# Toetsrapport

Constructieve beoordeling van gegevens/documenten voor het (bouw)project met de volgende gegevens:
Projectlocatie: Centrumeiland bl08, k05 GAO (6257375)
Projectomschrijving: oprichten appartementen
Aanvraagnummer: OLO-6257375

Toetsnummer - 3 Onderwerp: WOONGEBOUW - UITV (Wapening vloeren) 22-8-2023

Detail RANDWAPENING
van toepassing bij vrije randen.

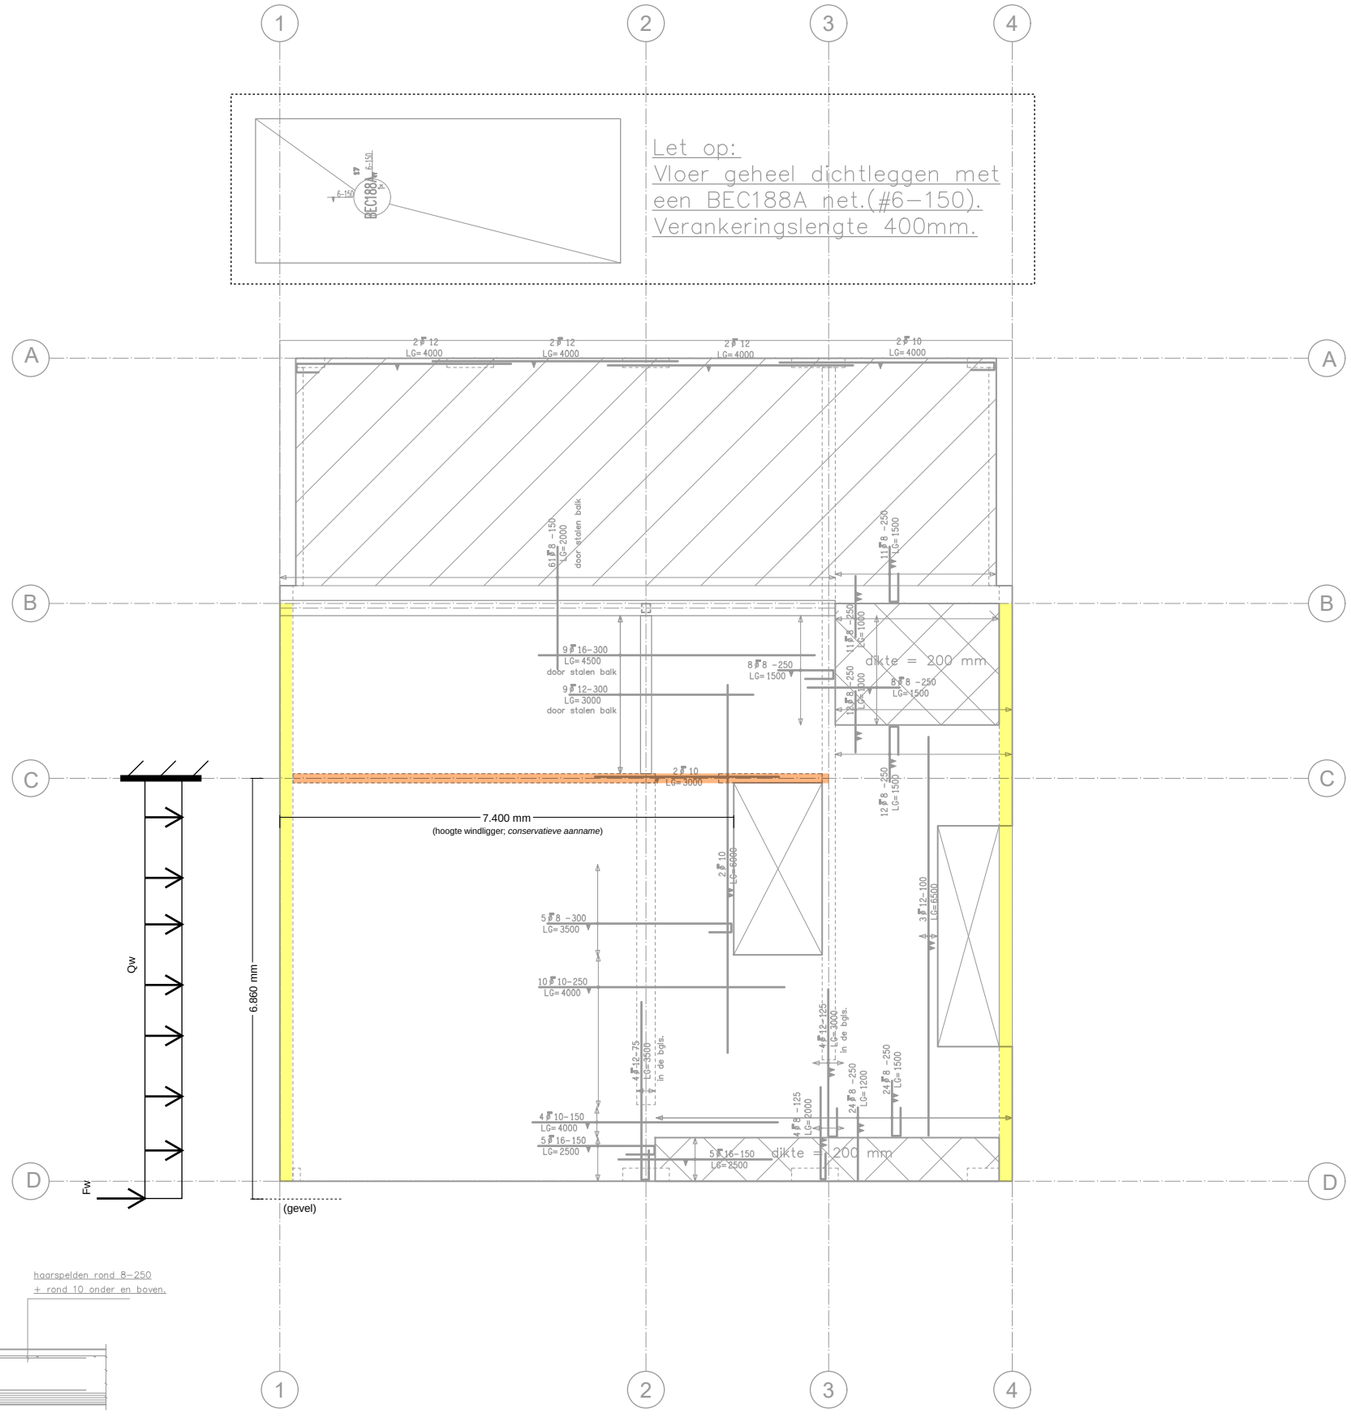
| Nr. | Aspect | Bevinding/opmerking | Conclusie | Benodigde aanvulling(en) |
|---|---|---|---|---|
| 6.1 | Tekeningen verd vloer | 6.1-1 De tekeningen van de vloeren hebben een voorlopige status<br>6.1-2 Even vlug gekeken naar de bovenwapening. Wij vragen ons af af die de momenten en toevallige momenten wel voldoende afdekt.<br>6.1-3 Voorts vragen wij ons af of het wel goed gaat met de verdeelwapening van de bovenwapening.<br>6.1-4 Voorts is nog niet benoemd hoe de schijfwerking en de koppelvoorzieningen bedoeld zijn.<br>6.1-5 Op de tekening is niet benoemd wat met de geblokte arcering bedoeld wordt. | Voldoet niet | 6.1-1 Definititieve versie<br>6.1-2 Daarin nader aandacht geven aan de bovenmomenten;<br>6.1-3 Daarin aandacht geven aan de nodige verdeelwapening;<br>6.1-4 De ontworpen schijfwerking & koppelelingen specifiek benoemen, schematiseren en berekenen;<br>6.1-5 Op de definitieve vloertekeningen aangeven waar de geblokte arcering voor staat |

6.1-4 Verdiepingsvloeren en dakvloer bestaan uit gewapende breedplaatvloeren voorzien van ortogonaal onder- en bovenwapening. Tevens zijn alle vrije vloerranden voorzien van haarspelden met hoekstave
Gezien de relatief korte overspanning van de vloer als windligger, is verdere toetsing niet noodzakelijk. Schijfwerking van vloeren is voldoende gewaarborgd.
Op volgend blad een beknopte beschouwing van de vloer als windligger (schijfwerking) om bovengenoemd punt duidelijk te maken.
6-1-5 Idem 6.1-1

$q_p$ = 1,46 kN/m²
$c_{pe}$ = (0,8 + 0,5) * 0,85 = 1,105
$c_f$ = 0,04
h = 3,25 m ($h_{bg}$ = 3,50 m, $h_{1e}$ = 3,00 m)
$d_{gevel}$ = 12,0 m

$Q_w$ = 3,25 * 1,105 * 1,46 = 5,24 kN/m
$F_w$ = 3,25 * 12,0 * 0,04 * 1,46 = 2,28 kN

$Q_{w,Ed}$ = 7,86 kN/m
$F_{w,Ed}$ = 3,42 kN

$M_{w,Ed}$ = 1/2 * 7,86 * 6,86² + 3,42 * 6,86 = 208,4 kNm
z = 0,2l + 0,4h < 0,6l ---> z = 4,12 m
l = 6,86 m
h = 7,40 m
$A_{s,ben}$ = $M_{w,Ed}$ / (z * $f_{yd}$) = 116,3 mm²

Aanname trekzone b = 1,00 m
$A_{s,aanw\ bov}$ = 189 mm² (verdeelwapening basisbovennet)
$A_{s,aanw\ ond}$ = 113 mm² (minimale verdeelwapening onderwapening)

$A_{s,aanw}$ = 302 mm² >>> $A_{s,ben}$
